Note technique

Aménagement du seuil des Clavaux pour la continuité de navigation

Comité Départemental de Canoë Kayak de l'Isère

Figure 3: Vue en plan de la rampe piscicole (Burgeap)

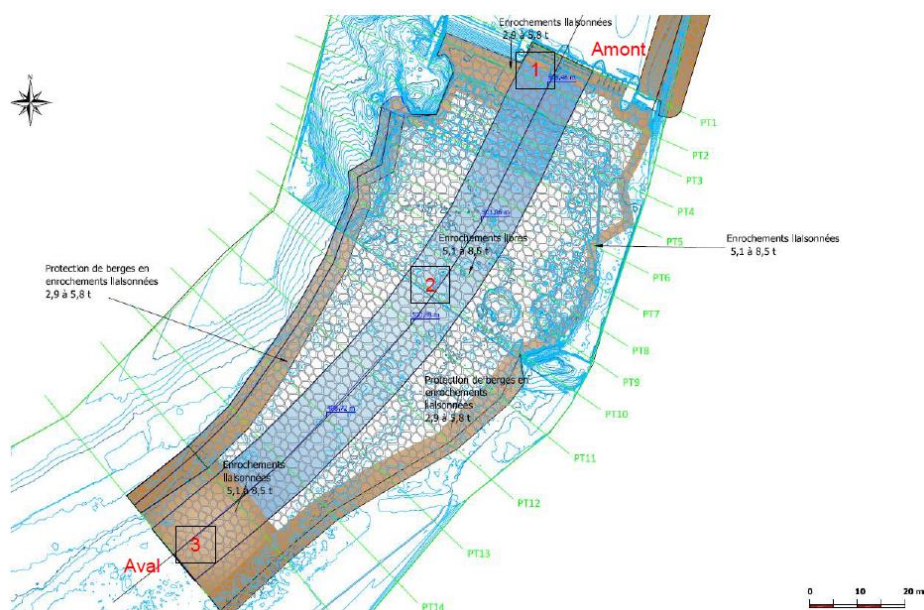
La solution de rampe en enrochements pour rétablir la continuité piscicole proposé par le maître d'ouvrage est dangereuse pour nos pratiques. En effet la mise en œuvre d'une rampe en enrochements secs, augmente significativement les risques de blessures des pratiquants, de coincements et de dégradation des embarcations. Ces effets sont renforcés par la forme parallélépipédique imposée des blocs, la nécessité de favoriser la rugosité de la rampe lors de leur agencement, et le risque de leur remobilisation lors des crues. Le percolage par des matériaux alluvionnaires pour favoriser la cohésion de l'ensemble ne permet pas de résoudre ces problématiques. L'enjeu de rétablir la continuité de navigation de cet ouvrage est fort car il est situé en plein milieu d'un tronçon de difficulté homogène avec un fort potentiel de navigation. La forte pente du secteur liée à la surface importante de bassin versant drainée, génère des conditions de navigation atypiques voir uniques à l'échelle nationale. Le CDCK Isère analyse très pragmatiquement les besoins pour nos pratiques afin d'éviter tout aménagement inutile et souhaite que pour cet ouvrage une solution de franchissement en sureté soit réalisée.

Étant donné le peu de temps pour adapter le projet actuel à la pratique des sports d'eaux vives, nous préconisons une adaptation de la rampe en enrochements. Cette adaptation porterait sur la partie rive gauche de l'ouvrage qui du fait de la courbure du lit est la zone où les embarcations devraient se diriger naturellement. Elle consisterait en un agencement soigné des blocs pour créer un chenal secondaire favorable au franchissement par les embarcations. Les blocs devront être liaisonnés pour prévenir toute déstabilisation et tout risque de coincement. Leur agencement sera réalisé de manière à limiter toute rugosité pour préserver les embarcations et des blessures en cas de passage à la nage. La « ligne » de crête longitudinale séparant la rampe piscicole du chenal pour la navigation doit être continue et ne pas présenter d'aspérités. La largeur du chenal doit être de 2,5m pour permettre le passage d'un raft. La hauteur de la lame d'eau dans la passe doit être en tout point au minimum de 25cm. Pour absorber les mouvements d'eau en extrados dans la partie courbe de la passe, il faut que la berge gauche du chenal soit inclinée avec un angle de 20° environs. Pour la partie aval rectiligne de la passe où l'emprise disponible est limitée, cet élément peut être raidi. Enfin, il faut être vigilant sur la sortie de la passe (fosse de dissipation) qui doit être libre de tout obstacle sur au moins 35m de long, avec une hauteur d'eau de 50cm minimum. Il faut également éviter les mouvements d'eau du type ressaut hydraulique (rouleau ou rappel).

Figure 5: Vue schématique des aménagements pour la zone de débarquement

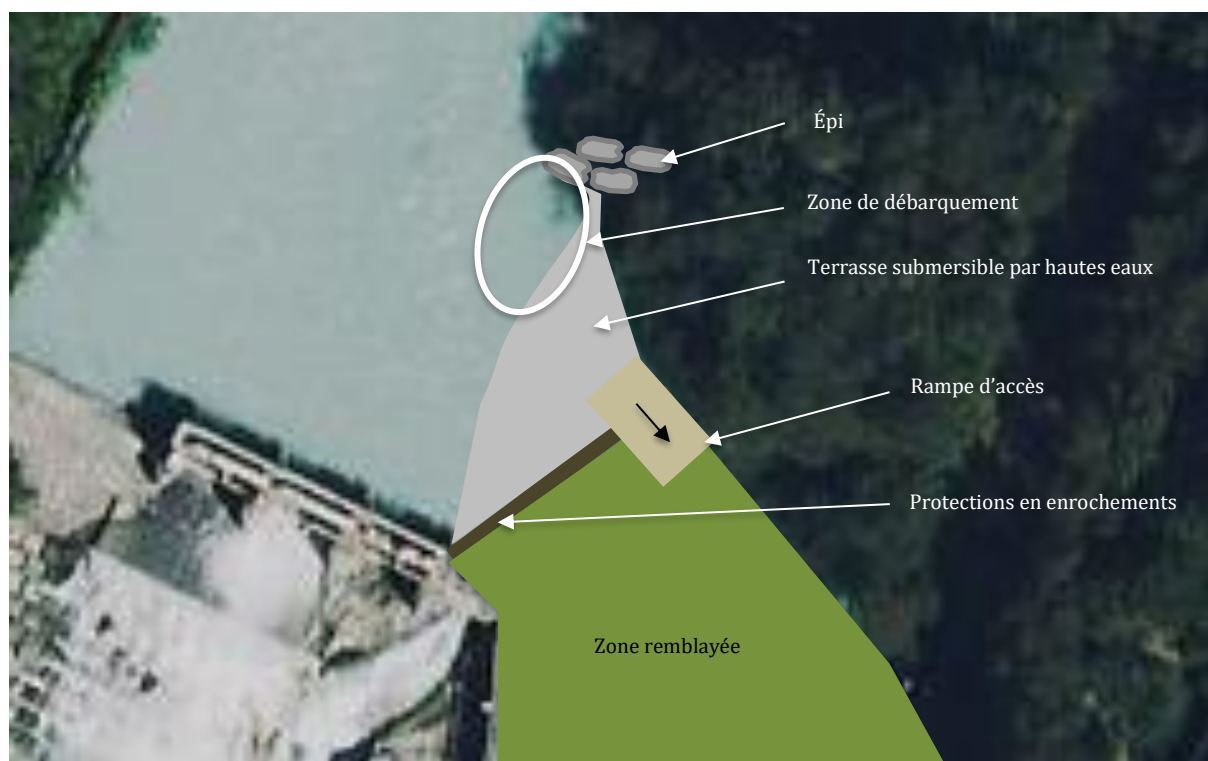
La proposition d'aménagement pour le point de débarquement est de créer une rampe d'accès par terrassement dans la zone remblayée accompagnée d'un épi pour créer une zone de contre-courant. La figure suivante présente cette proposition. Pour les hauts débits, la

terrasse submergée en retrait de la berge amont devrait également présenter une zone de moindre courant pour permettre l'arrêt.

La zone de débarquement est éloignée de la crête du seuil pour plus de sureté. La rampe d'accès doit permettre le passage d'un raft avec une personne de chaque côté. Une des problématiques de ce genre de rampe d'accès est le développement de diatomées qui rendent le sol particulièrement glissant. Il faudra donc que la rampe ne soit pas trop lisse et présente une légère rugosité pour favoriser l'adhérence.

Figure 6: Vue schématique du chemin de portage pour les pratiquants de canoë kayak

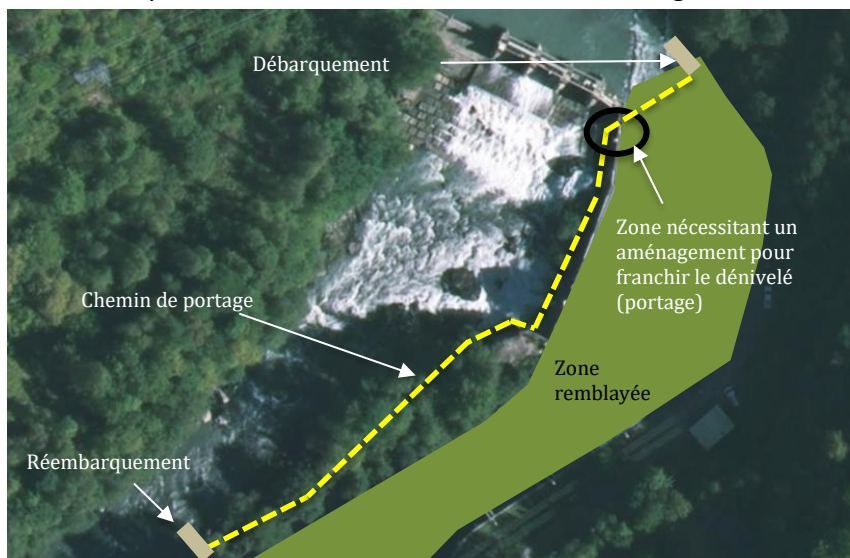
Ces pratiquants sont habitués à évoluer dans le milieu naturel accidenté. Le chemin serait à proximité de la rampe en circulant en partie sur l'ancien canal d'aménagé (celui de 1905) qui sera conservé et sur le haut de berge en rive gauche en bordure d'ouvrage (enrochements liaisonnés). Il permettra la reconnaissance de l'ouvrage, sa sécurisation et son entretien et permettra le portage par les pratiquants de canoë kayak. Il sera dimensionné au minimum pour le passage d'une personne avec une embarcation sur l'épaule (1,2m de large). Ce chemin étant destiné à des pratiquants avertis, il peut être très rustique et ne nécessite pas de garde-corps. La figure suivante présente l'itinéraire proposé. La principale difficulté identifiée sur cette proposition est l'accès de la zone remblayée à l'ancien canal d'aménagé qui présente un dénivelé de 2 à 3 m et qui devrait nécessiter un aménagement spécifique (escalier ?). Il est à noter que cet itinéraire proposé est le plus évident pour les pratiquants et même s'il n'est pas mis en œuvre, il sera emprunté dans des conditions de sûreté dégradées.

Figure 9: signalisation type et localisation

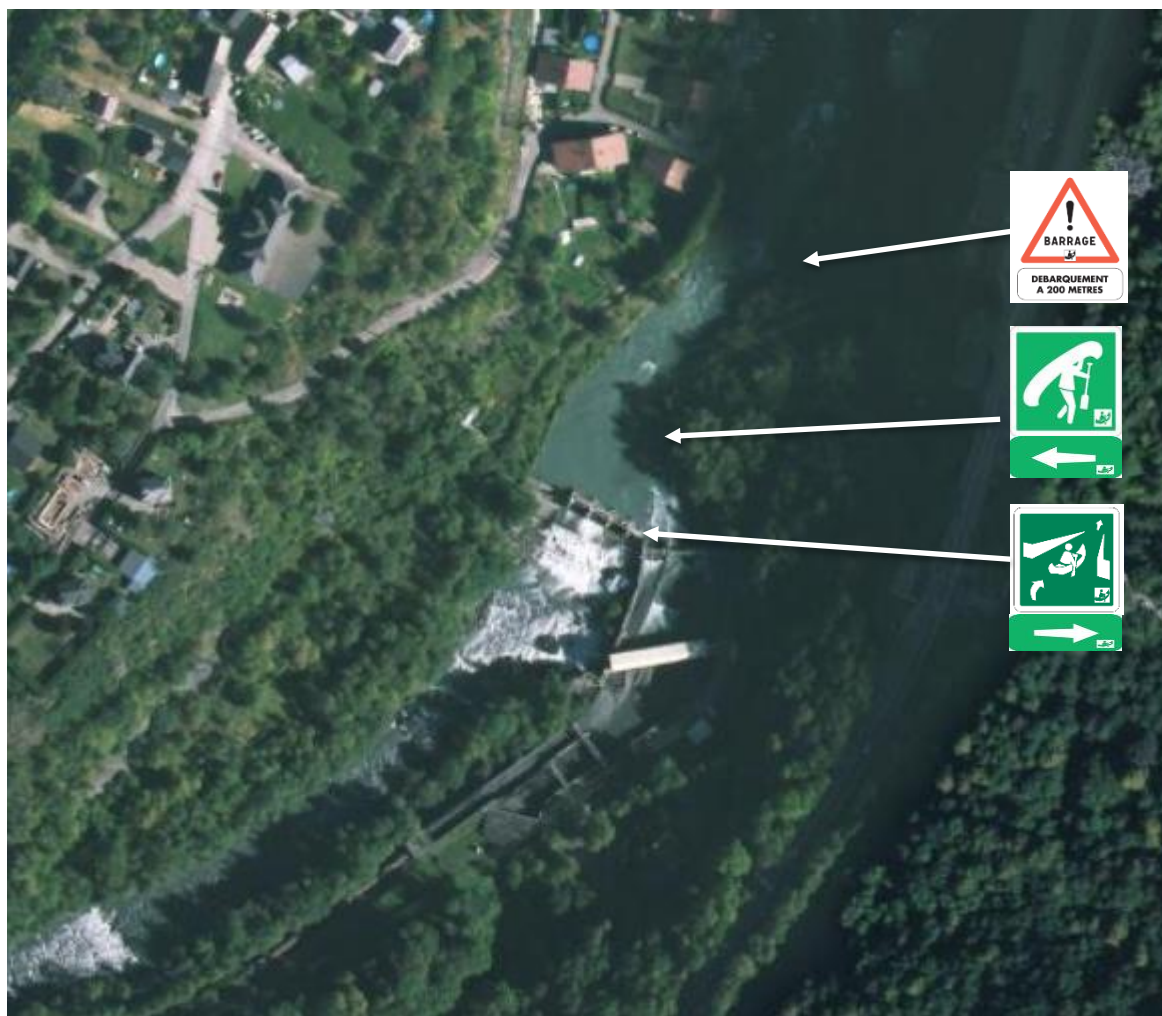
Pour plus de sureté, une signalétique adaptée doit être installée pour prévenir et guider les pratiquants qui ne connaîtraient pas le parcours. Elle doit attirer l'attention des pratiquants suffisamment à l'amont, puis au niveau de l'ouvrage indiquer clairement la zone de débarquement et la localisation de la passe pour le franchissement. Elle doit être solidement fixée et hors d'eau en période de hautes eaux. La figure suivante présente une signalétique possible pour le seuil des Clavaux.
